JUSTIFICACIÓN TÉCNICA

NP024 - CONSTRUCCIÓN DE MURO DE CONTENCIÓN EN CONCRETO DE DURABILIDAD A/C 0,40 RESISTENCIA MINIMA 350 KG/CM2 - PRODUCTO BOMBEABLE, CON UN EPSESOR DE 0,20 M Y ALTURA 2,5 M INCLUYE SUMINISTRO, TRANSPORTE Y COLOCACIÓN DEL CONCRETO, FORMALETA DE PRIMERA CALIDAD EN SÚPER T DE 19 MM. PARA ACABADO A LA VISTA POR UNA CARA Y LAS CARAS LATERALES, INCLUYE SUMINISTRO Y TRANSPORTE DE LOS MATERIALES, ARISTAS BISELADAS, DESMOLDANTE, VIBRADO, PROTECCIÓN Y CURADO PARA ESTRUCTURAS Y TODOS LOS DEMÁS ELEMENTOS NECESARIOS PARA SU CORRECTA CONSTRUCCIÓN Y FUNCIONAMIENTO, DE ACUERDO CON LAS DIFERENTES DIMENSIONES ESTABLECIDAS EN LOS PLANOS, NO INCLUYE REFUERZO. SEGÚN DISEÑO. **UND M2.**

REF. VELODROMO
PARQUE METROPOLITANO EL PORVENIR

PROYECTO: VELÓDROMO PARQUE GIBRALTAR

Ilustración 1 Muros Contención Módulo 2

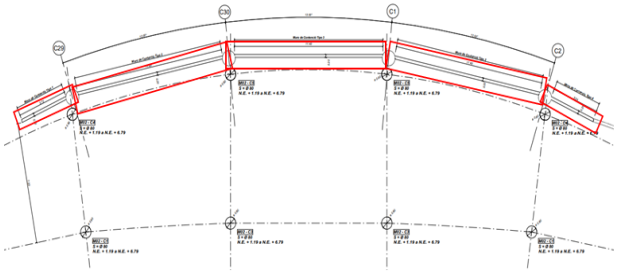
En el proyecto del velódromo se ha identificado la necesidad de realizar el NP 024, con el fin de ajustar las especificaciones técnicas del concreto para la construcción de muros de contención en zonas de módulos 2, 4, 3, 6 y 7.

En consecuencia y optando por las consideraciones más críticas que se pueden establecer en el terreno, se define que le concreto debe contar con una relación agua/ cemento máximo de 0.40 y una resistencia mínima de 35 MPa (5000 PSI).

Dado lo anterior, y con el fin de asegurar las condiciones de seguridad y resistencia estructural definidas por el profesional, es necesario cambiar el tipo de concreto inicialmente previsto en el contrato por un concreto durabilidad a/c 0.40 resistencia mínima 350 kg/cm2 – edad de especificación 28 días – asentamiento de 5” (13 cm)– grava de 1/2”.
